**日本原子力発電株式会社東海第二発電所の発電用原子炉
設置変更許可申請書（発電用原子炉施設の変更）
に関する審査の結果の案の取りまとめ
－標準応答スペクトルを考慮した基準地震動の追加等－**

令和 5 年 1 1 月 2 2 日
原 子 力 規 制 庁

日本原子力発電株式会社
東海第二発電所の
発電用原子炉設置変更許可申請書
(発電用原子炉施設の変更)
に関する審査書

日本原子力発電株式会社 東海第二発電所 発電用原子炉設置変更許可申請 に関する審査の概要

図 基準地震動Ss-D1と標準応答スペクトルの比較

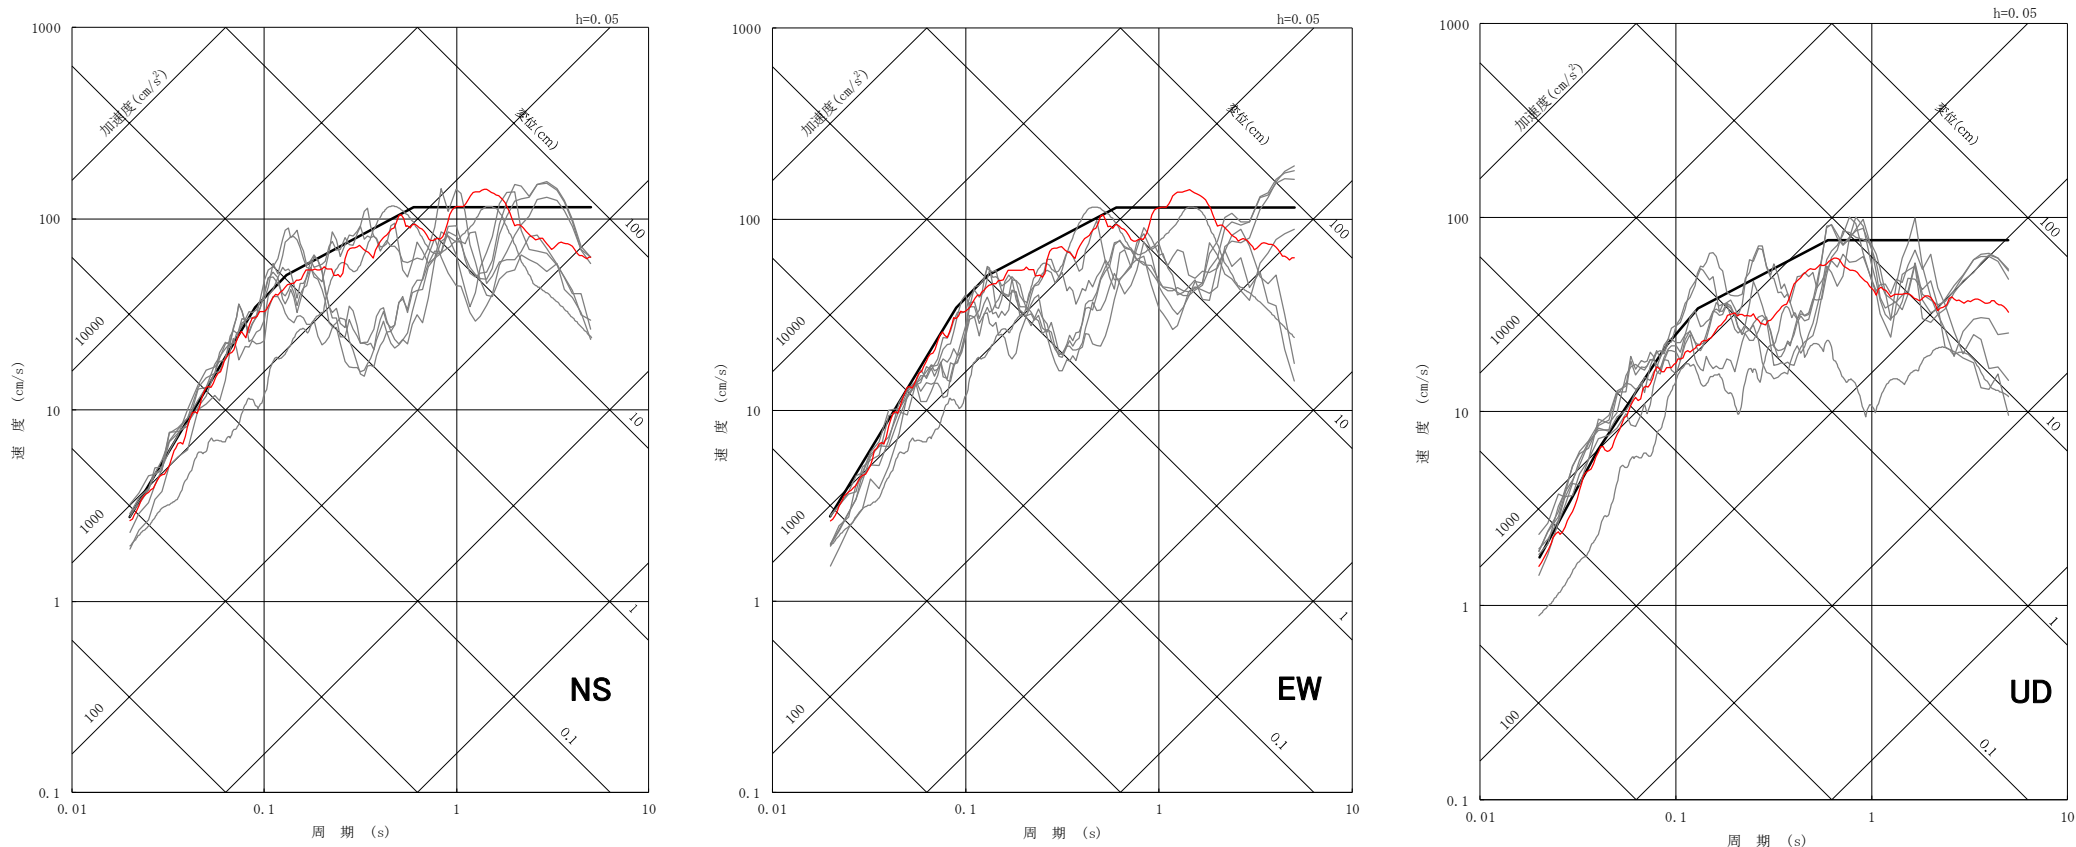
- 標準応答スペクトルに基づく地震動評価結果が一部周期帯でSs-D1を上回るため、基準地震動Ss-32として策定していることを確認。

【房総半島沖の巨大地震に関する知見について（第5条関係）】

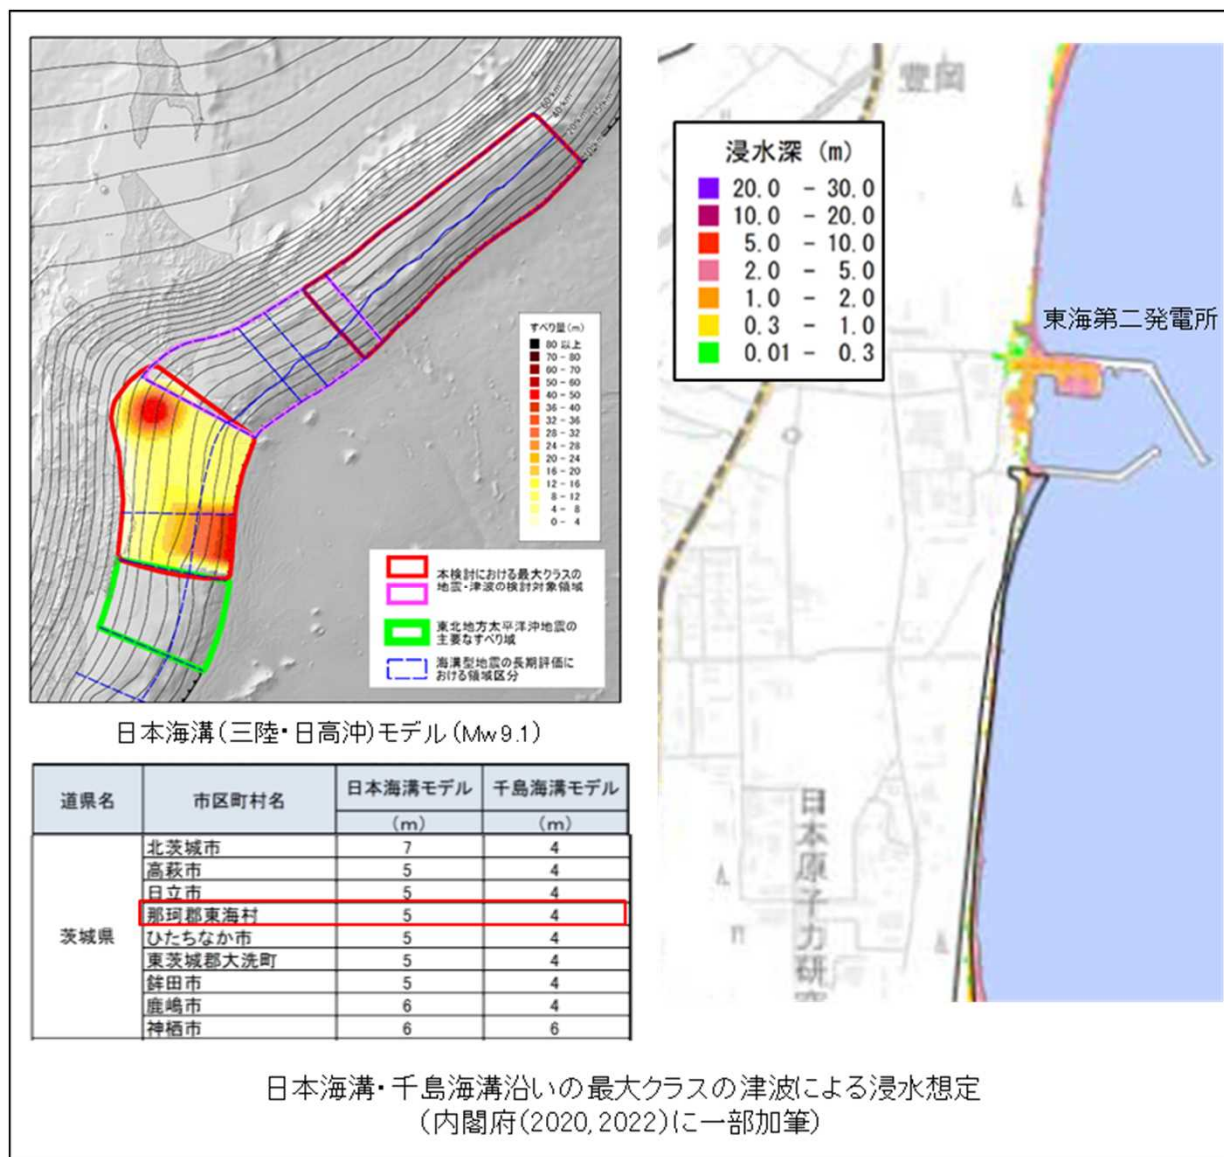
- 国立研究開発法人産業技術総合研究所（2021）等によれば、千葉県九十九里浜地域における津波堆積物調査から、歴史記録にない津波の痕跡が確認されたとしている。
- 津波堆積物は二層の砂層で、うち一方は約1,000年前（西暦800~1,300年）に堆積しており、未知の津波によるとされている。
- 国立研究開発法人産業技術総合研究所（2021）では、この堆積物の分布を再現する津波シミュレーションによりM8クラスの地震が房総半島沖で発生したことが明らかになり、房総半島沖に沈むフィリピン海プレートと太平洋プレートの境界も津波の波源として注意が必要とされている。
- また、津波堆積物位置までの浸水域を再現する茨城県沖から房総沖の波源モデルが設定されるとともに、当該波源モデルによる評価結果（津波高さ）として、敷地前面海岸において約T.P. +6mが示されている。

- 既許可申請書では、より規模の大きいプレート間地震によるMw8.7の特性化波源モデル（茨城県沖から房総沖に想定する津波）を設定しており、その評価結果は、防潮堤前面においてT.P. +17.1mであり、国立研究開発法人産業技術総合研究所等による知見を踏まえた津波高さを上回ることから、既許可申請書における津波評価に影響がないことを確認。

【日本海溝・千島海溝沿いの巨大地震の対策について（第5条関係）】

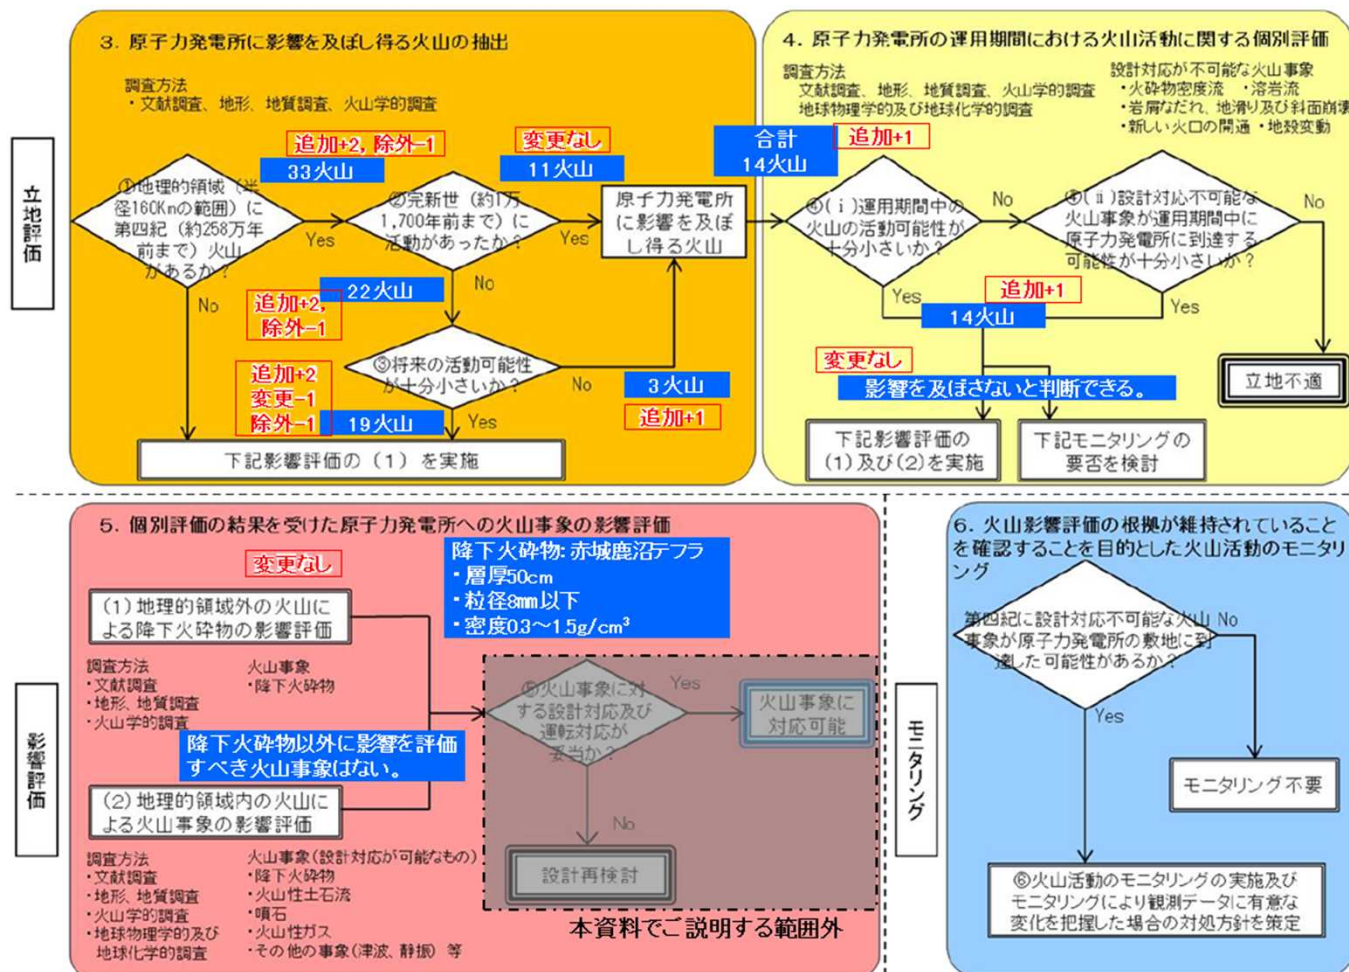
- 内閣府(2020)及び内閣府(2022)では、千島海溝から日本海溝の北部の領域において、過去6千年間の津波堆積物から想定されるMw9クラスの津波断層モデルを想定し、津波高さ、浸水地域の推計を行っており、敷地周辺の津波高さを約5mとしている。

- 既許可申請書では、プレート間地震を踏まえた茨城県沖から房総沖に想定する津波による最大津波高さを防潮堤前面においてT.P. + 17.1mとしており、これらの知見による敷地周辺の津波高さ約5mを上回ることから、既許可申請書における津波評価に影響がないことを確認。

【「日本の火山（第3版）」データベースについて（第6条関係）】

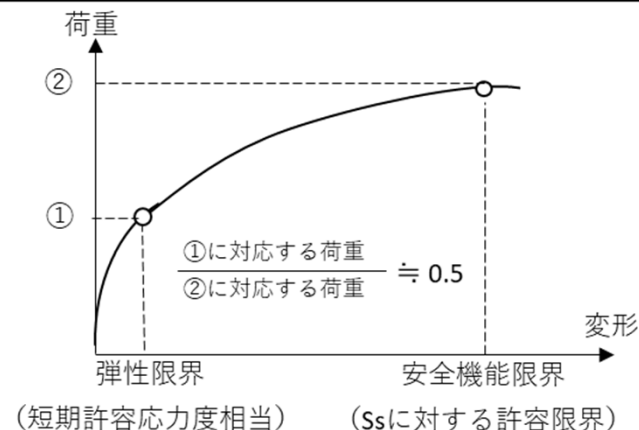
- ・地理的領域の第四紀火山についてデータベース（中野他（2013）WEB版）の令和5年7月末までの更新情報の反映
- ・火山数の変更: 32→33
→追加: +2火山 甲子 西鴉川
第四紀から除外: -1火山 桧和田カルデラ
- ・甲子、西鴉川ともに、将来の活動可能性が十分小さい火山と評価される。
- ・中野他(2013)WEB版によれば、桧和田カルデラから噴出した火砕流の年代測定値は2.64±0.20, 2.94±0.15Ma(山元(1992))であり、カルデラ埋積堆積物に貫入した岩体は第四紀ジュラシアンの可能性のあるものの、大部分は先第四紀(鮮新世)と考えられることから、第四紀火山から除外したとされる。
- ・二岐山の評価を、将来の活動可能性が否定できない火山に変更
→個別評価の結果、影響は及ぼさない
- ・影響評価に変更はない。

- 「日本の火山（第3版）」データベースの更新内容に基づく火山の影響に対する設計方針の評価については、火山ガイドを踏まえた個別評価及び影響評価が適切に実施されていることを確認。
- 想定する降下火砕物については、既許可で評価した赤城鹿沼テフラ（層厚50cm, 密度1.5g/cm³）を変更する必要がないことを確認。
